Европейская экономическая комиссия
Комитет по внутреннему транспорту
**Всемирный форум для согласования правил
в области транспортных средств**
**Рабочая группа по общим предписаниям,
касающимся безопасности**
117-я сессия

**Доклад Рабочей группы по общим предписаниям,
касающимся безопасности, о работе ее 117-й сессии**
Содержание

Добавление 1, рис. 1 изменить следующим образом:

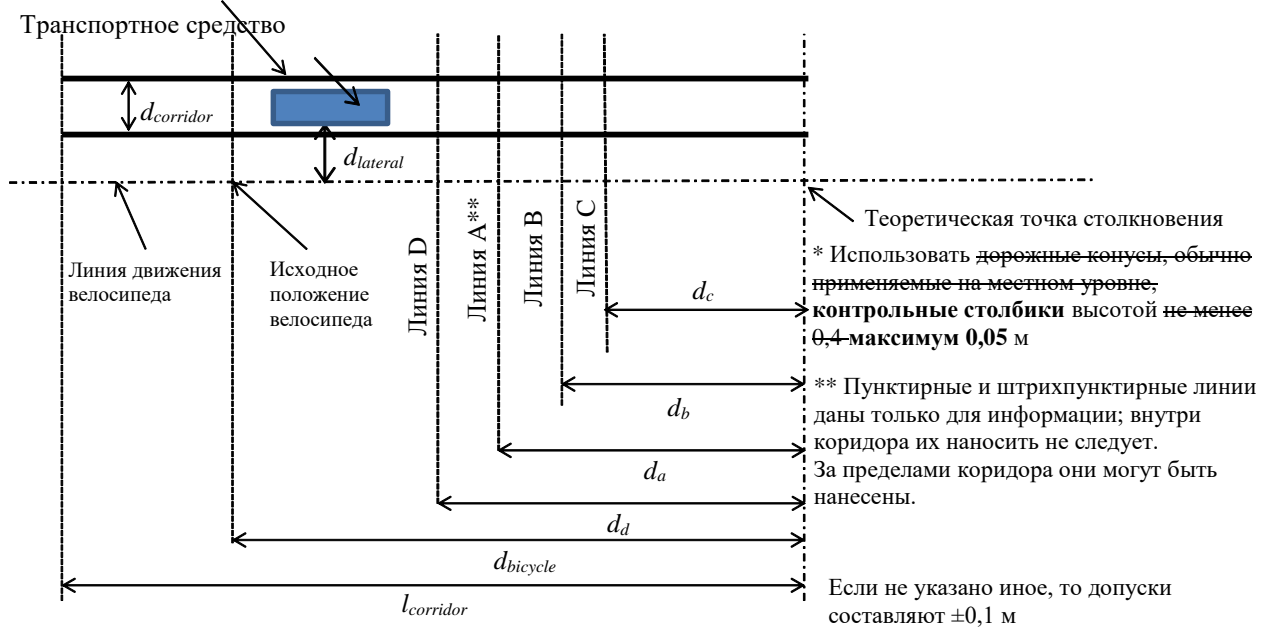
- «6.5.1 При помощи ~~конусов~~ **контрольных столбиков** и макета велосипеда обозначают коридор в соответствии с рис. 1, содержащимся в добавлении 1 к настоящим Правилам, с учетом также дополнительных размеров, указанных в таблице 1 добавления 1 к настоящим Правилам».

- 6.5.10 Испытание считается пройденным, если во всех вариантах испытания, указанных в таблице 1 добавления 1 к настоящим Правилам, информационный сигнал индикации мертвой зоны задействовался до того момента, когда **передняя оконечность** транспортного средства ~~переехала~~ достигла линии **C**, но не ранее, чем **передняя оконечность транспортного средства достигла линии D** (см. пункт 6.5.7 выше, в котором линия **D** учитывается **исключительно для целей испытательных вариантов по таблице 1 добавления 1**), и если ни в одном из испытательных прогонов информационный сигнал индикации мертвой зоны не был задействован, когда транспортное средство проходило мимо установленного дорожного знака (см. пункт 6.5.8 выше). **Вместе с тем подача информационного сигнала не требуется, если относительное продольное расстояние между велосипедом и передним правым углом транспортного средства превышает [30] м в направлении назад или [7] м в направлении вперед.**

При скорости транспортного средства свыше 25 км/ч, когда тормозной путь превышает 15 м, значение для точки d_c , указанной на рис. 1 в добавлении 1, должно соответствовать значению, приведенному в таблице 2 добавления 1».
